Oggetto [ID: 8312] CHIRON ENERGY SPV 07 SRL - Progetto per la realizzazione di un impianto di produzione di energia da fonte fotovoltaica della potenza nominale complessiva di 26,669 MW costituito da n. 4 impianti denominati "Bagnoli 1", "Bagnoli 2", "Bagnoli 3", "Bagnoli 4" nel Comune di Bagnoli di Sopra (PD).
Comuni di localizzazione: Bagnoli di Sopra, Conselve (PD).
Procedura di Valutazione di Impatto Ambientale di competenza statale, ai sensi dell'art. 23 del D. Lgs. 152/2006 e ss.mm.ii.
Parere regionale ai sensi dell'art. 24, comma 3, del D.Lgs. 152/2006 e dell'art. 19 della L.R. 4/2016.

DECRETO N. 20 DEL 03/05/2023

Parere n. 209 del 19/04/2023

Oggetto: **[ID: 8312] CHIRON ENERGY SPV 07 SRL - Progetto per la realizzazione di un impianto di produzione di energia da fonte fotovoltaica della potenza nominale complessiva di 26,669 MW costituito da n. 4 impianti denominati "Bagnoli 1", "Bagnoli 2", "Bagnoli 3", "Bagnoli 4" nel Comune di Bagnoli di Sopra (PD). Comuni di localizzazione: Bagnoli di Sopra, Conselve (PD). Procedura di Valutazione di Impatto Ambientale di competenza statale, ai sensi dell'art. 23 del D. Lgs. 152/2006 e ss.mm.ii. Codice progetto n. XIII/2022.**

Estratto Tavola 4.A Carta delle Trasformabilità (P.A.T.I. del Conselvano)

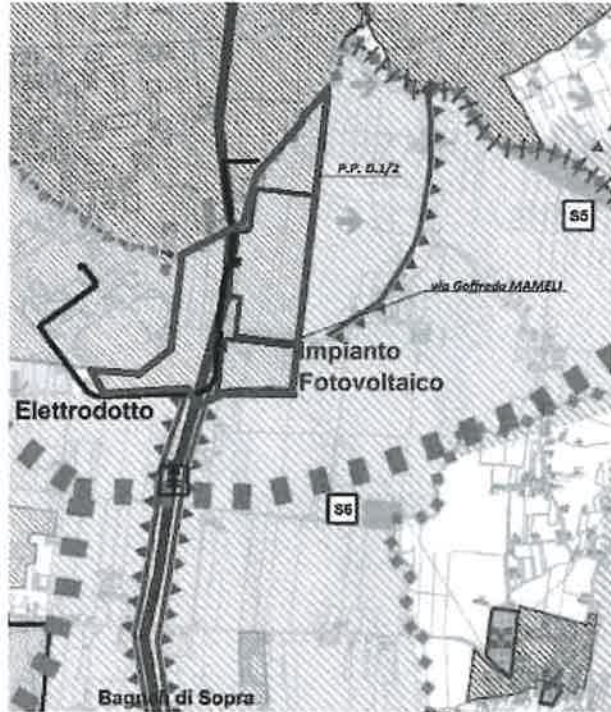
In relazione a quanto sopra illustrato, si rileva che l'intervento proposto dalla ditta Chiron Energy SPV 07srl, vada a vanificare la pianificazione che dal lontano 1998 ad oggi l'amministrazione comunale nonché sovracomunale ha cercato di perseguire nel rispetto degli strumenti di pianificazione territoriale di livello superiore (PATI, PTCP, PTRC) approvati in funzione alla LR 11/2004 smi.

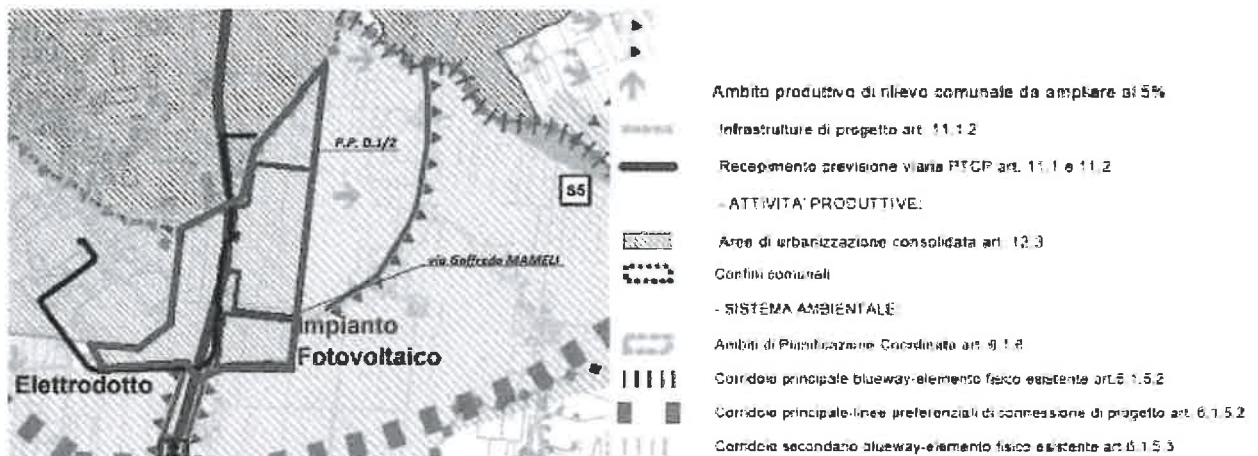
Si rileva che il progetto e le integrazioni prodotte non soddisfa quanto riportato nelle osservazioni trasmesse con propria nota prot. 11852 del 13.12.2023 (prot. Regione Veneto n. 590102 del 21.12.2022).

Il progetto continua a non rispettare la pianificazione provinciale (PTCP), intercomunale (PATI) e comunale (PRG vigente), in quanto non prevede la realizzazione delle PRINCIPALI infrastrutture previste dalla vigente normativa per l'attuazione delle zone di "espansione" ancorché produttive. Si ricorda che l'attuazione delle zone definite di "espansione" vengono da sempre urbanizzate quale intervento propedeutico all'utilizzo dell'area.

Estratto Tavola A.03 Pianimetria Generale Stato Futuro prodotta in sede di integrazione.
 Con illustrazione delle aree occupate dalla struttura fotovoltaica ed interessate dalle future infrastrutture necessarie per l'area di espansione

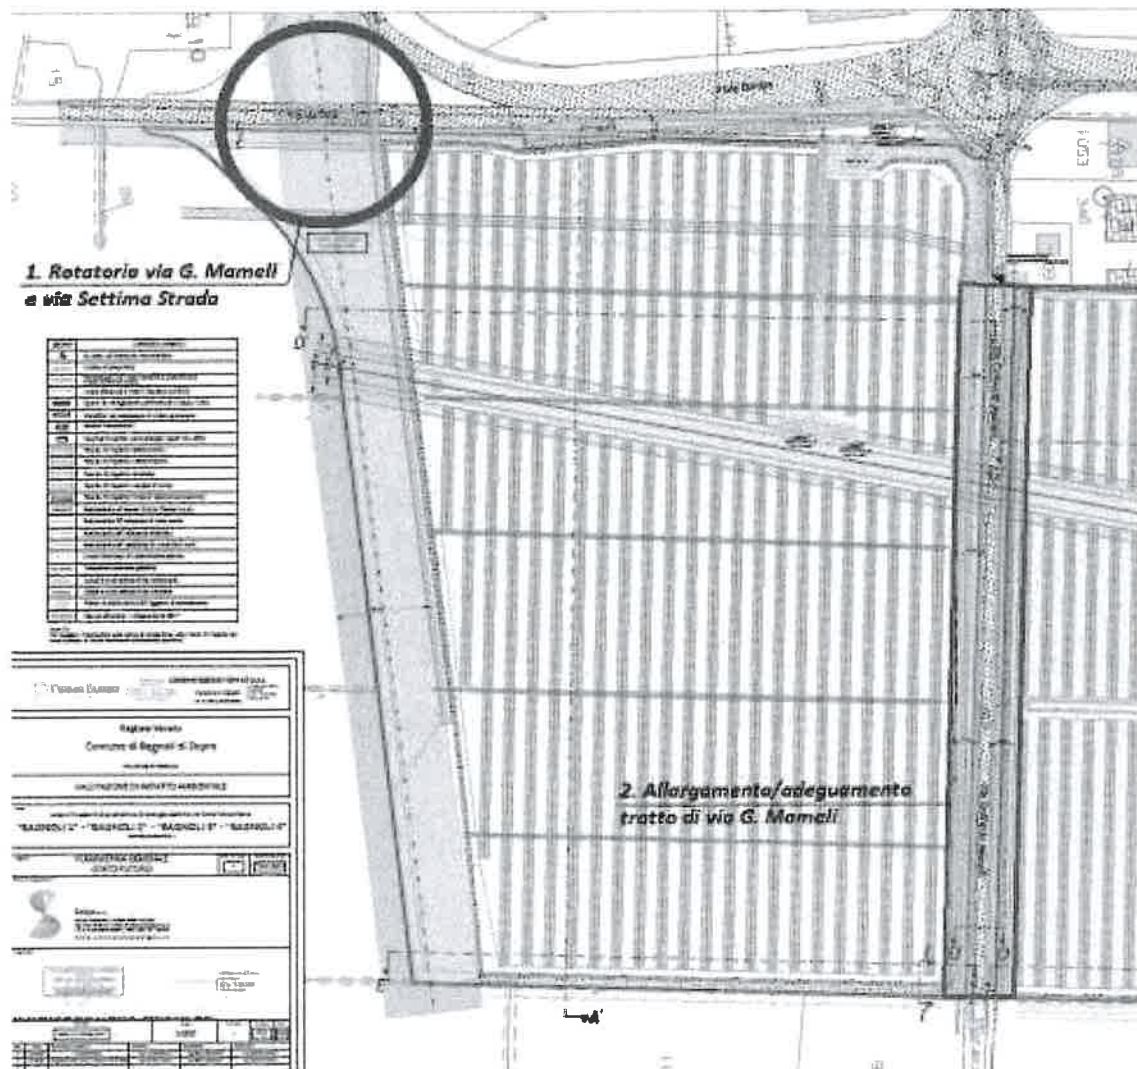
Contrariamente a quanto controdedito, la Tav. A03 prodotta in sede di integrazione mette in evidenza che la ditta non ha nemmeno tenuto in considerazione le infrastrutture da realizzare, occupando con l'installazione dell'impianto fotovoltaico parte delle aree su cui dovrebbero insistere le stesse.
